„Nábřeží řeky Svatky – Realizace protipovodňových opatření města Brna – etapy VII a VIII“

VYSVĚTLENÍ, ZMĚNA NEBO DOPLNĚNÍ ZADÁVACÍ DOKUMENTACE

Vysvětlení zadávací dokumentace č. 1 ze dne 29. 3. 2021

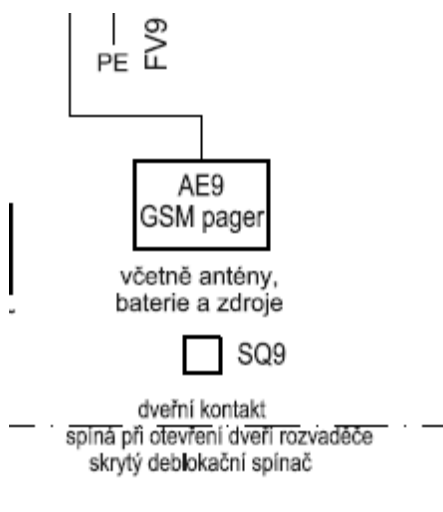
Dotaz č. 13

V technické zprávě D_09_300 je uvedeno:

Ve výkresové části je dále zobrazeno:

Může zadavatel potvrdit, že přes GSM zařízení nebude možné dálkově ovládat čerpadla a servopohony na hradidlech, tj. jejich ovládání budou možné pouze ručně na rozvaděči?

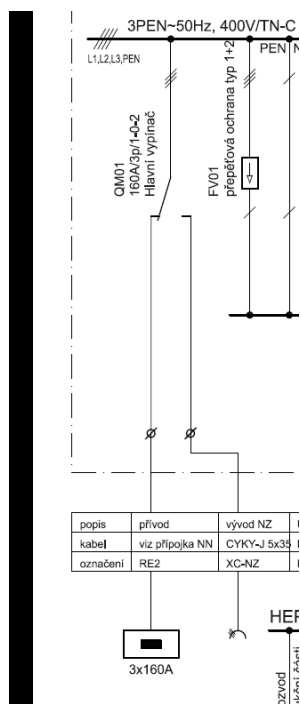
Dotaz č. 14

Ve výkrese rozvaděče RM2 v částech D_09_300 není uveden parametr pro použití přívodky pro napojení motorgenerátoru:

Žádáme zadavatele o doplnění této chybějící informace

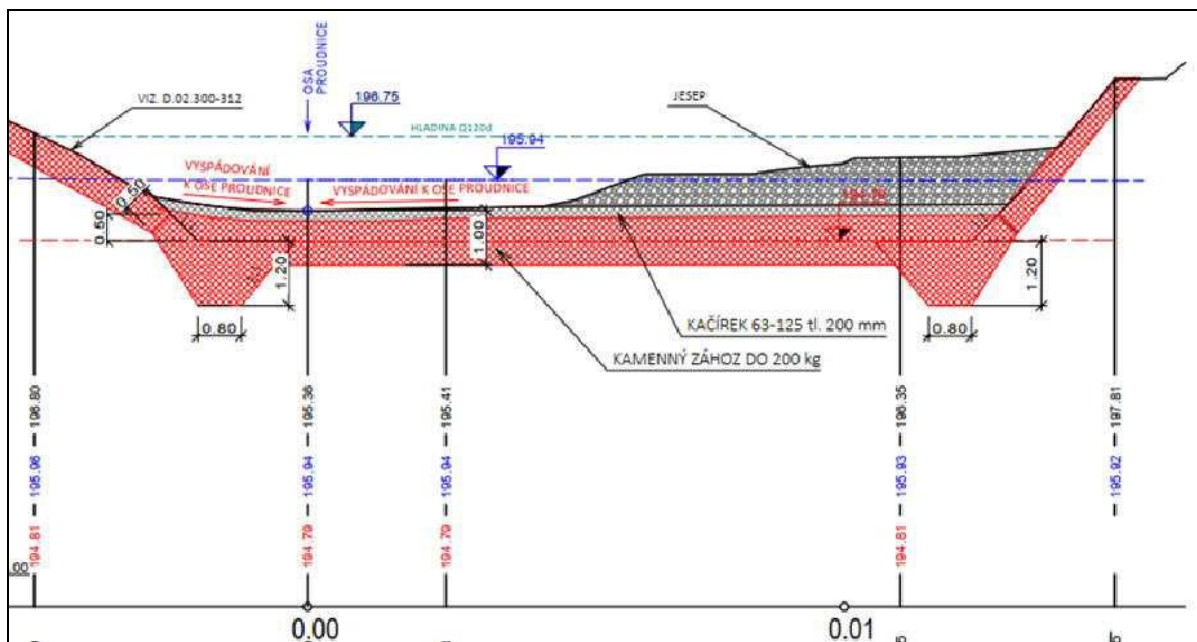
| 32 | K | 464571124 | Pohoz dna nebo svahů jakékoliv tloušťky z kameniva těžkého hrubého, z terénu, frakce do 125 mm | m3 | 11 466,700 |
| VV | | | 11466,7 "příloha D.02.221 až 224, D.02.321, D.02.121-125, D.02.605, dno - kačírek | | 11 466,700 |

V PD je uveden kačírek 63-125. Ve výkazu výměr je uvedena frakce 0-125. Lze použít kačírek s příměsí prachových částic dle výkazu výměr nebo je nutné dodržet frakci 63-125?
